Rapport d'analyse environnementale

**Restauration des sédiments de l'île aux Chats
Modification du décret numéro 1203-2002**

Dossier 3211-02-146

Juillet 2004

FIGURE 2 : PROJET MODIFIÉ

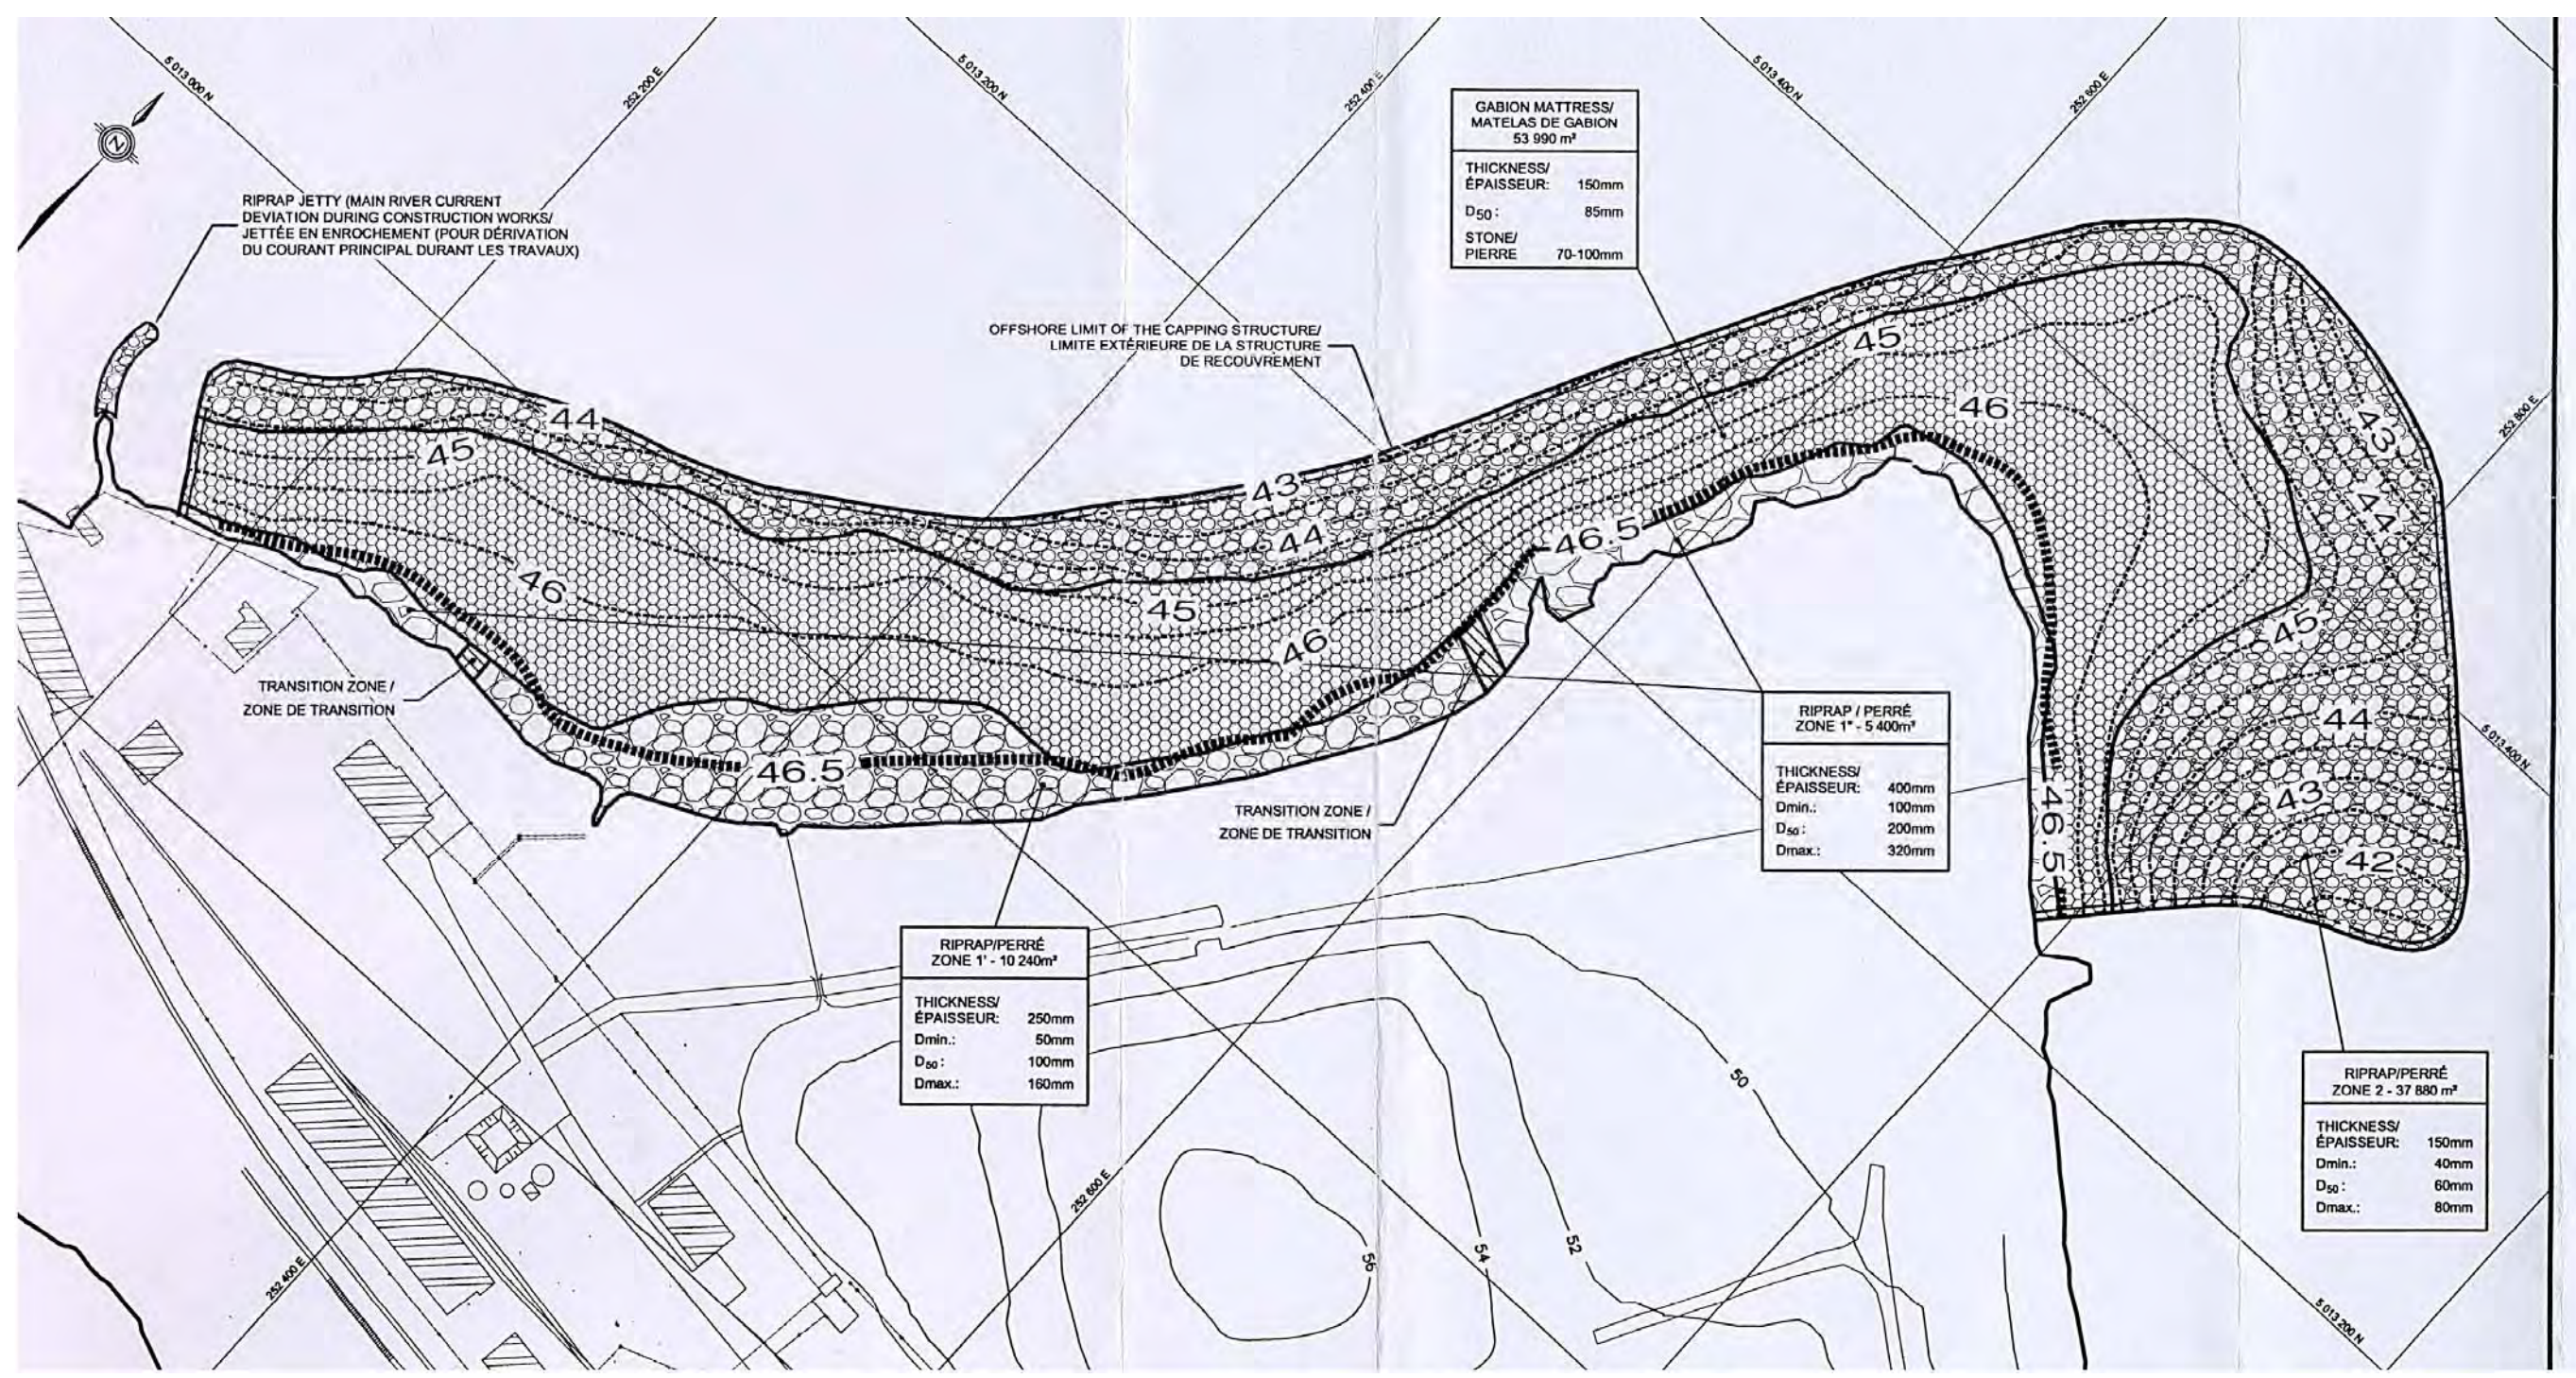
Selon les études géotechniques faites à l'été 2003, il est apparu que la capacité portante du lit du fleuve au droit de la future digue avait été surestimée. En effet, les sédiments en place présentent une absence de cohésion et aucune résistance au cisaillement. Ces nouvelles informations indiquent que la digue de ceinture s'affaisserait à court terme et ne remplirait plus son rôle de brise-lames.

L'abandon de la digue de ceinture commandait donc qu'une alternative soit trouvée pour assurer la protection du matériel granulaire constitué de sable et de gravier dont l'épaisseur sera d'environ 30 cm.

En conclusion, il est apparu que l'absence de digue de ceinture devait être compensée par une autre mesure de protection contre l'érosion de la zone de recouvrement. L'initiateur propose donc de recouvrir le sable et le gravier déposés par-dessus le géosynthétique d'une protection supplémentaire qui sera constituée par un enrochement d'un diamètre moyen de 40 à 400 mm et d'une épaisseur qui varie, selon les secteurs de la zone restaurée, entre 150 et 400 mm. Des matelas de gabions, dont les pierres remplissant les cages constituant le matelas auront un diamètre de 70 à 100 mm, seront également employés. L'épaisseur de la protection sera alors de 150 mm (figure 2).

Les deux méthodes ont la même fonction, soit de fournir une protection accrue à la couche de sable et gravier. Toutefois, chacune d'entre elles présente des avantages et des inconvénients qui expliquent le choix de l'emplacement retenu pour chacune. En effet, l'enrochement est moins sensible aux déplacements dus à la glace, moins coûteux à installer et plus facile à réparer alors que les gabions nécessitent une couche beaucoup moins épaisse, donc moins de matériel à transporter sur le site. Une combinaison des deux types de protection a donc été retenue.
